Comune di Cologno al Serio

INDIVIDUAZIONE DEL RETICOLO IDRICO MINORE

NOTA DI ACCOMPAGNAMENTO CORREZIONE
TRACCIATI

PROVINCIA BERGAMO			
COMUNE COLOGNO AL SERIO			
COMMITTENTE A.C. COLOGNO AL SERIO			
INCARICO STUDIO IDENTIFICAZIONE RETIKULO IDRICO MINORE			
OGGETTO PLANIMETRIA CON IDENTIFICAZIONE TRACCIATI DA CORREGGERE	EST srl SCIENZE E TECNOLOGIE PER L'AMBIENTE 24050 Grassobbio (BG) via G. Marconi, 14 Tel. (035)33.56.38 est@estambiente.it www.estambiente.it		
COMMESSA 2015_621	SCALA 1:2.000	DATA 02/2016	ALLEGATO 01

Corso BG079.02 in prossimità del PLD 13 via IV Novembre

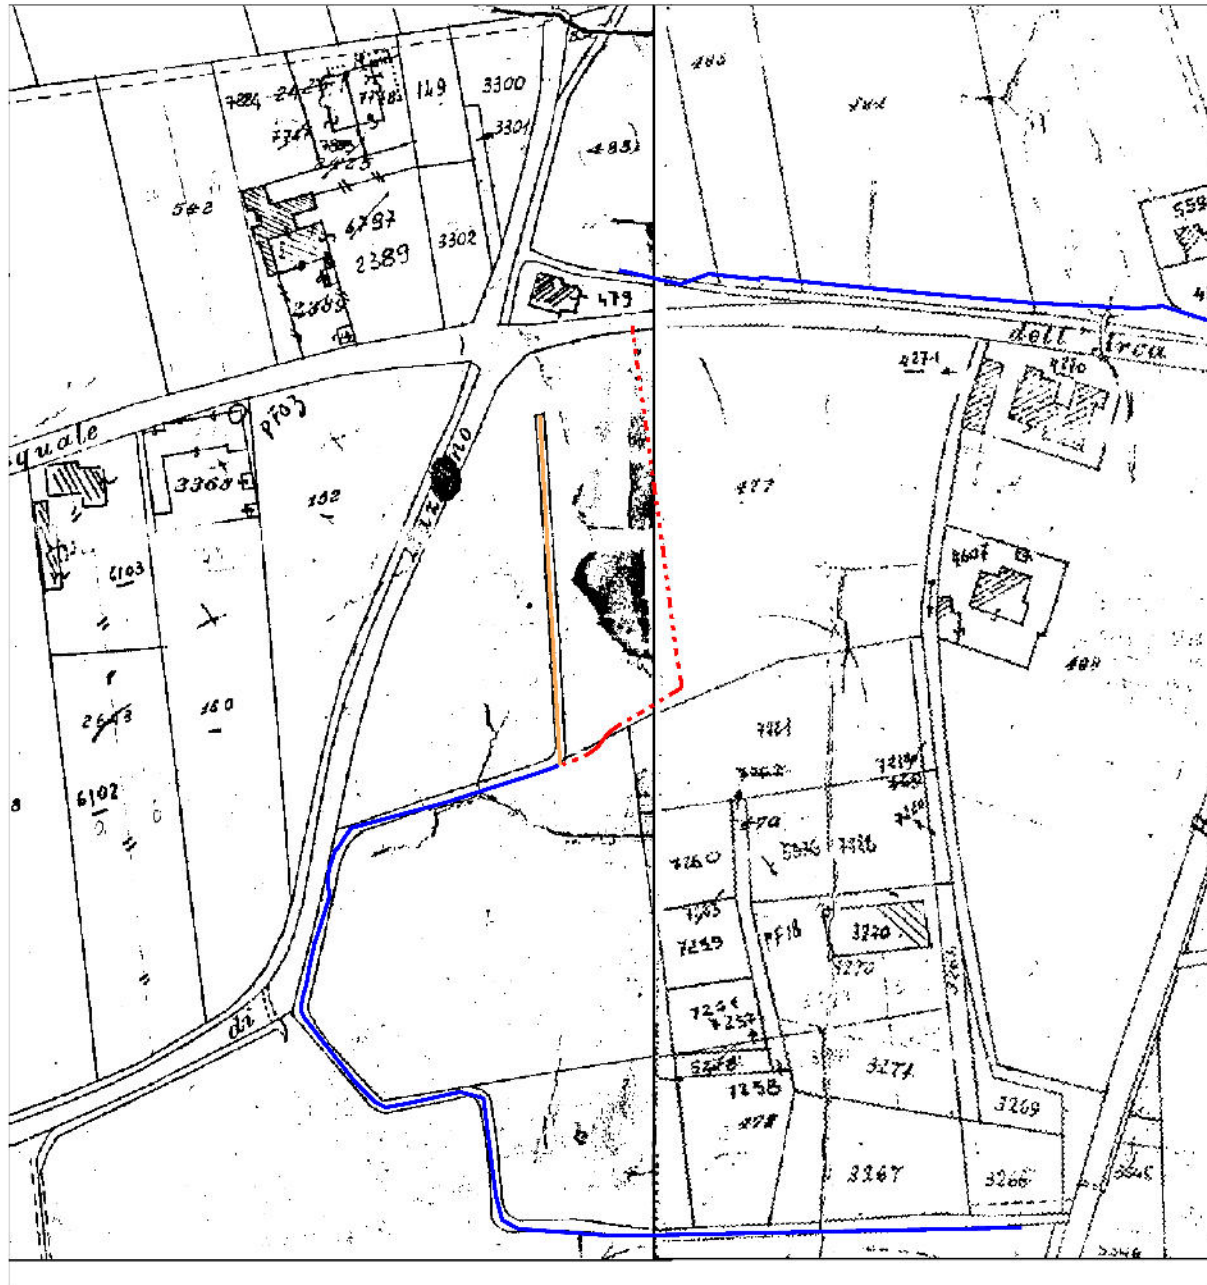
Corso denominato BG079.02 in prossimità del Piano di Lottizzazione PLD 13 Via IV Novembre

Il tratto, identificato nella cartografia dello studio del reticolo idrico (anno 2004) con il codice BG079.02, è stato erroneamente posizionato.

La traccia catastale, infatti, identifica una linea di deflusso delle acque di tale corso in posizione più ad ovest di quella riportata in carta, mentre quest'ultima corrisponde ad un fosso irriguo locale privato, non demaniale, senza continuità a valle, che negli anni ha subito spostamenti in funzione delle necessità del conduttore del fondo.

Al proposito i tecnici comunali, supportati dallo scrivente, hanno effettuato verifiche in campo, anche sulla base di un rilievo di dettaglio elaborato dai lottizzanti, finalizzato a ricostruire l'esatta posizione dei corsi citati rispetto al perimetro del P.L., che confermano quanto sopra esposto.

- traccia corso BG079.02
- traccia catastale corretta
- - - traccia riportata erroneamente sullo studio di identificazione del reticolo idrico minore (2004) corso BG079.02

Corso BG079.05 in prossimità di via del Maglio

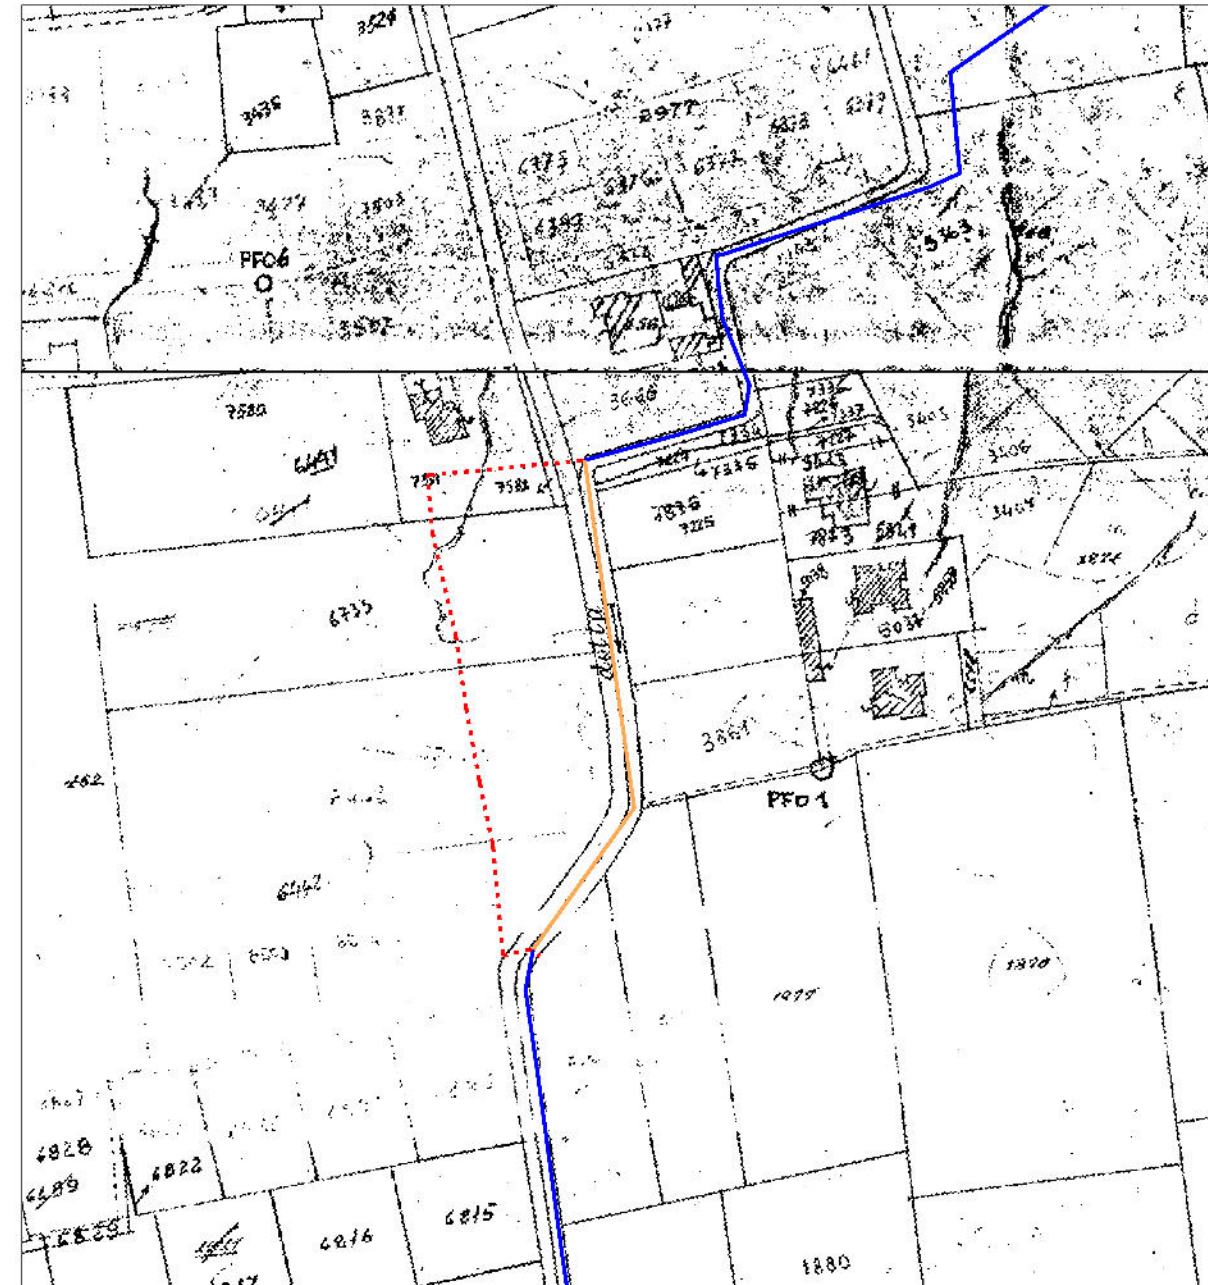
Corso denominato BG079.05 in prossimità di via del Maglio

Il tracciato del corso appartenente al reticolo idrico minore (anno 2004) denominato BG079.05 presenta una discordanza di percorso tra quanto riportato nella cartografia agli atti – tavola d'insieme in scala 1:5.000 e tavola di dettaglio in scala 1:2.000.

Tale discordanza è da attribuire ad un errore grafico; il tracciato corretto, confermato anche dalla traccia riportata sulla mappa catastale, è quello indicato nella tavola in scala 1:2.000, mentre sulla tavola d'insieme in scala 1:5.000 il corso è disegnato in posizione errata.

- traccia corso BG079.05
- traccia catastale corretta, come riportata anche sulla tavola di dettaglio di identificazione del reticolo idrico minore in scala 1:2.000 corso 079.05
- - - traccia riportata erroneamente sullo studio di identificazione del reticolo idrico minore (2004) tavola d'insieme in scala 1:5.000 corso BG079.05
